引用規格の正誤表の技術評価に係る関係規則解釈等の整備及びこれらに対する意見募集の実施について

令和元年 11 月 20 日
原子力規制庁

日本機械学会 設計・建設規格 (JSME S NC1) 正誤表 (令和元年 7 月 12 日付け) 等及び日本電気協会 原子炉格納容器の漏えい率試験規程 (JEAC4203-2008) 正誤表 (平成 28 年 12 月 13 日付け) 等に関する技術
評価書 (案)

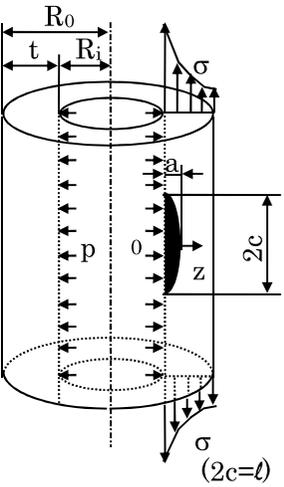
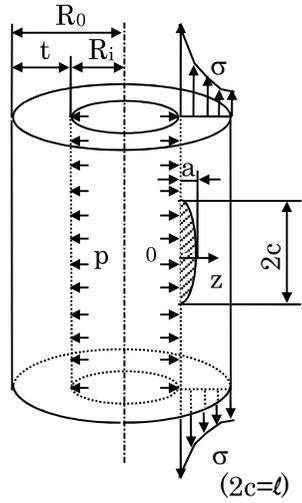
No.	ページ番号	規格番号	誤	正	区分	備考
第4章 容器						
1	I-4-259	添付 4-A 2.	<p>.....</p> <p>t, T : 板厚 (肉厚) (mm)</p> <p>.....</p> <p>Ri : 円筒内径 (mm)</p> <p>Ro : 円筒外径 (mm)</p> <p>γ, R : 円筒平均半径 (mm)</p> <p>.....</p> <p>M : 曲げモーメント (<u>$N \cdot m$</u>)</p> <p>N : 膜力 (N)</p> <p>σ : 分布応力 (MPa)</p> <p>.....</p>	<p>.....</p> <p>t : 板厚 (肉厚) (mm)</p> <p>.....</p> <p>Ri : 円筒内半径 (mm)</p> <p>Ro : 円筒外半径 (mm)</p> <p>R : 円筒平均半径 (mm)</p> <p>.....</p> <p>M : 曲げモーメント (<u>$N \cdot mm$</u>)</p> <p>σ : 分布応力 (MPa)</p> <p>.....</p>	④	2001 年版以降
2	I-4-260	式(添付 4-A-1)	$K_{Im} = M_m \times \underline{\text{(膜応力)}}$	$K_{Im} = M_m \times \underline{\sigma_m}$	④	2001 年版以降

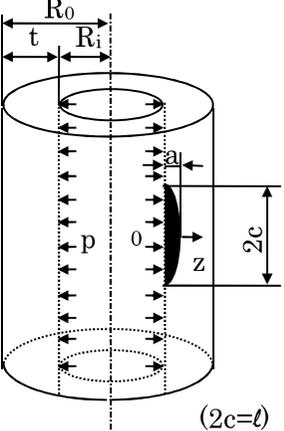
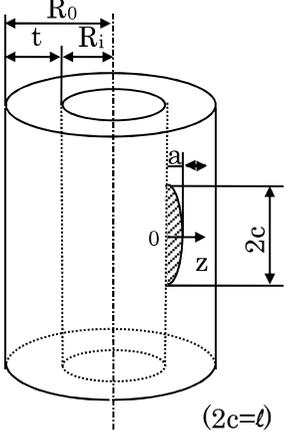
No.	ページ番号	規格番号	誤	正	区分	備考
6	I-4-261	図 添付 4-A-2	<p> $\frac{K_H}{\Delta T_w} = M_t \times \Delta T_w$ ΔT_w : 厚さ方向温度差 (°C) K_H : 応力拡大係数 (MPa√m) </p> <p> 欠陥深さ = 4 厚さ 欠陥深さ = 8 厚さ </p> <p> M_t 厚さ (mm) </p> <p> (備考) 上記の曲線は、$\alpha = 1.26 \times 10^{-5} \text{mm/mm} \cdot ^\circ\text{C}$、 $E = 2.0 \times 10^5 \text{N/mm}^2$、$\nu = 0.3$ に対するものである。 </p>	<p> $\frac{K_H}{\Delta T_w} = M_t \times \Delta T_w$ ΔT_w : 厚さ方向温度差 (°C) K_H : 応力拡大係数 (MPa√m) </p> <p> 欠陥深さ = 4 厚さ 欠陥深さ = 8 厚さ </p> <p> M_t 厚さ (mm) </p> <p> (備考) 上記の曲線は、$\alpha = 1.26 \times 10^{-5} \text{mm/mm} \cdot ^\circ\text{C}$、 $E = 2.0 \times 10^5 \text{MPa}$、$\nu = 0.3$ に対するものである。 </p>	④ 注 3	2001 年版 以降

No.	ページ 番号	規格番号	誤	正	区分	備考
解説 第4章 PVE						
1	I-解説 4-113	解説図 PVE-3230-2	<p>解説図 PVE-3230-2 22.5度 <math>\alpha</math> <math>< 60</math>度の場合</p>	<p>解説図 PVE-3230-2 22.5度 <math>\alpha</math> <math>< 60</math>度の場合</p>	④ 注9	2001年 版以降

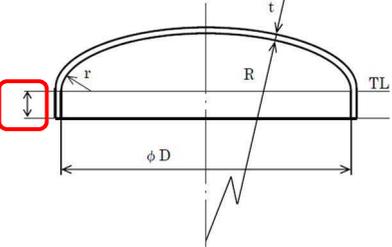
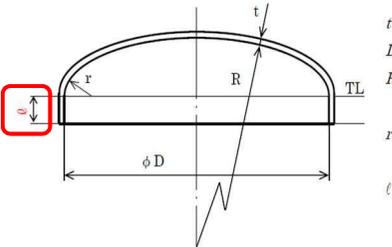
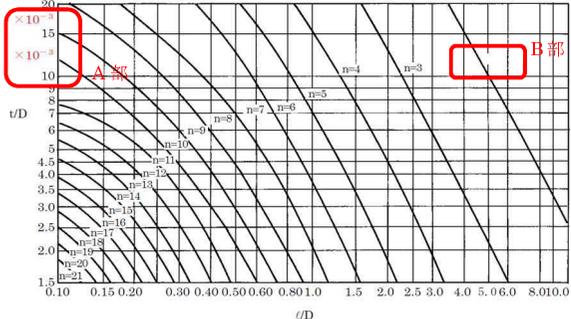
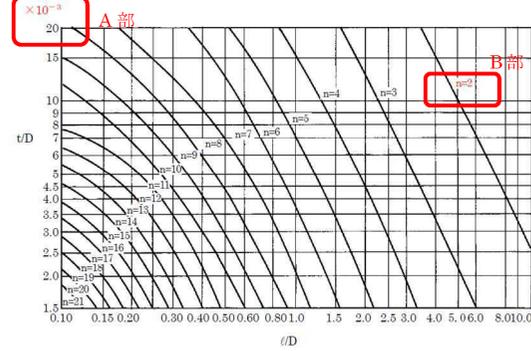
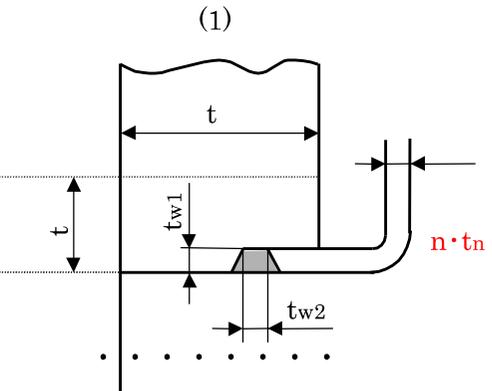
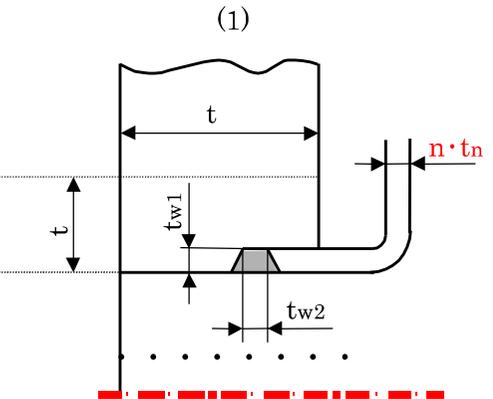
注9：No.1の「解説図PVE-3230-2 $22.5^{\circ}<\alpha<60^{\circ}$ の場合」は「解説図PVE-3230-2 $22.5^{\circ}<\alpha\leq 60^{\circ}$ の場合」と読み替え、円すい胴の形状は大径端側の内径が「代わりの円筒殻」の外径 D_o と等しい図とするのが適切ではないか。

No.	ページ番号	規格番号	誤	正	区分	備考
第5章 管						
1	I-5-152	図 PPD-4010-6	 <p>(注) tは、管の厚さ (mmを単位とする)</p>	 <p>(注) tは、管またはネックリングの厚さ (mmを単位とする)</p>	① 注11	2010年 追補版 以降

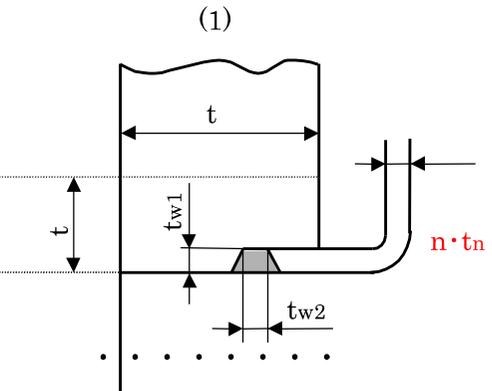
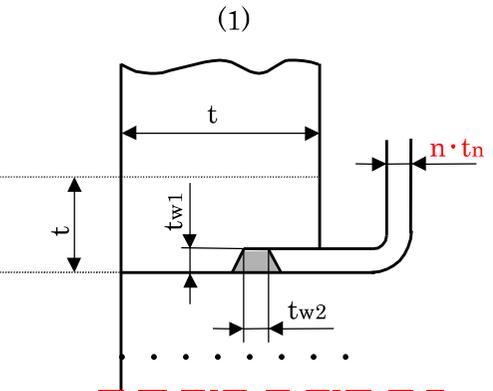
注11：図PPD-4000-6(1)は管又はネックリングにベローを取り付ける溶接部の形状と寸法を規定したものであり、管又はネックリングの形状・大きさを規定したものではない。

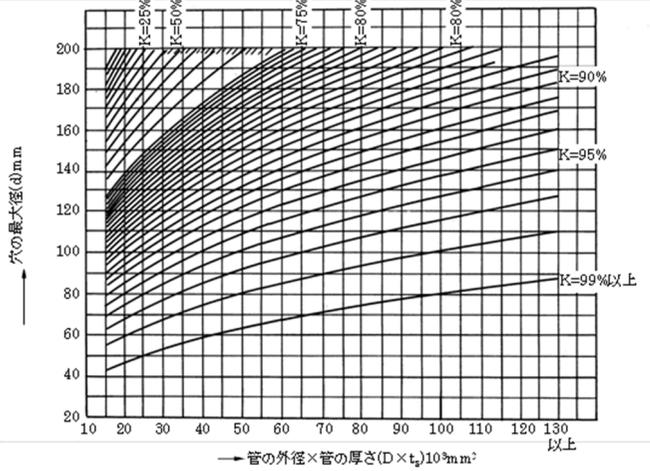
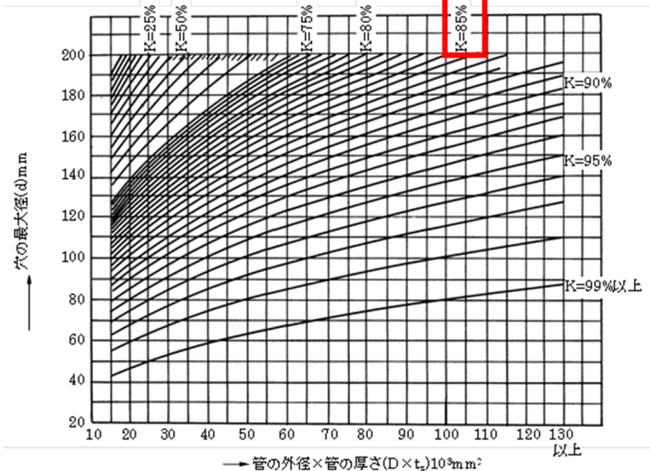
PVB-3511 穴の補強の確認計算において、補強に有効な範囲のうち胴板の面に沿う線
について、規定の「下表の距離」を「以下の距離」に訂正する。

「PVB-3511(1)b. 胴板の面に沿う線」の規定には表が記載されていないことから、「下表」の記載を「以下」に改めたものである。「以下の距離」は「次の計算式により計算した値に等しい距離」、「直線」は胴の断面が円弧状の場合も考慮すると「線」（クラス2容器の「PVC-3161.1 補強に有効な範囲」(2)においても「線」と規定されている。）とすることが適切であると思われるが、技術的内容の変更ではなく妥当と判断する。

No.	ページ番号	規格番号	誤	正	区分	備考
3	I-4-43	PVB-3511 (1)b.	b.胴板の面に沿う線 胴板の面からその両側に胴板の面に直角に沿って <u>下表</u> の距離にある直線	b.胴板の面に沿う線 胴板の面からその両側に胴板の面に直角に沿って <u>以下</u> の距離にある直線	③	2001 年版 以降
4	I-4-55	PVB-3555	PVB-3555 遷移部分の形状 遷移部分の形状（テーパー，半径）は図 PVB-3555-1 によること。 ... $r_4 \geq \text{MAX} [1 - \sqrt{(\theta/90) \cdot \sqrt{d_{tr}}} \dots (1 - \theta/90) \cdot (t/2)]$ (PVB-122)	PVB-3555 遷移部分の形状 遷移部分の形状（テーパー，半径）は図 PVB-3555-1 によること。 ... $r_4 \geq \text{MAX} [(1 - \sqrt{\theta/90}) \cdot \sqrt{d_{tr}} \dots (1 - \theta/90) \cdot (t/2)]$ (PVB-122)	①	2005 年版 以降
